**TIWAG- Tiroler Wasserkraft AG, Innsbruck; Speicherkraftwerk Kühtai –  
Stellungnahme der Landesumweltanwaltschaft gemäß § 5 Abs 4 UVP-G 2000**

Geschäftszahl LUA-0-4.1/21/4 (U-5225/21)

Innsbruck, 01.04.2010

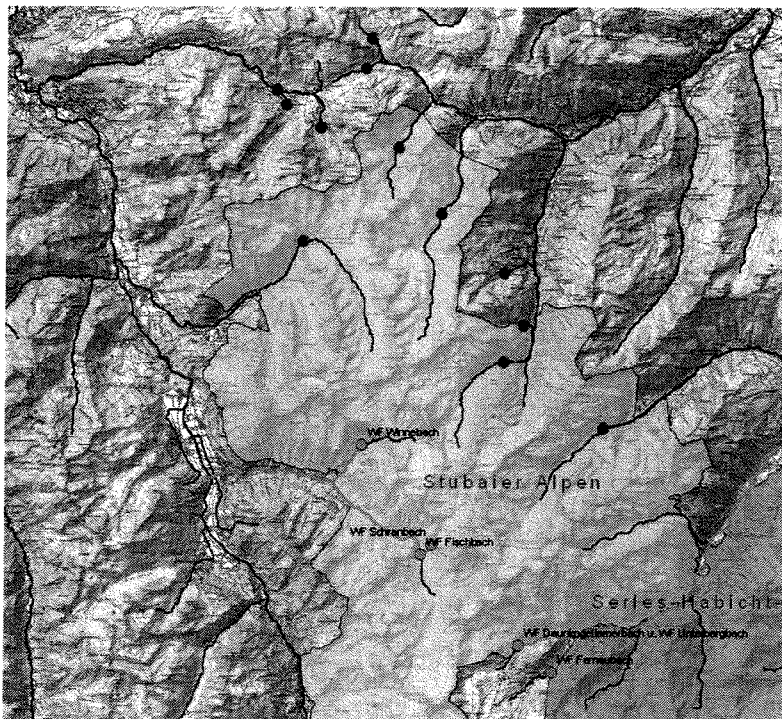
Beispielhaft sind nach Ansicht der LUA in der UVE auch Aussagen darüber zu treffen, inwieweit der Betrieb der alten und neuen Anlage den Erholungswert des gesamten Schutzgebietes Ruhegebiet Stubaier Alpen mindert. Zukünftig werden bis auf den Falbesoner Bach und die Windache alle größeren Fließgewässer des Ruhegebietes vom bestehenden bzw. geplanten Vorhaben eingezogen werden. Für ein Ruhegebiet, das durch seine besondere Eignung zur Erholung des Menschen in der freien Natur von der Tiroler Landesregierung ausgewiesen wurde, wird nach Ansicht der LUA die Frage hinsichtlich des Qualitätsverlustes des Erholungswertes dieses Schutzgebietes durch kumulierende Auswirkungen (vor allem in der Betriebsphase) zu stellen sein.

Die Abbildung zeigt die zukünftige Beanspruchung der größeren Bäche (Einzugsgebiet größer 10 km<sup>2</sup>) im Ruhegebiet Stubaier Alpen durch die bestehende Anlage (rot) und das geplante Vorhaben (orange).
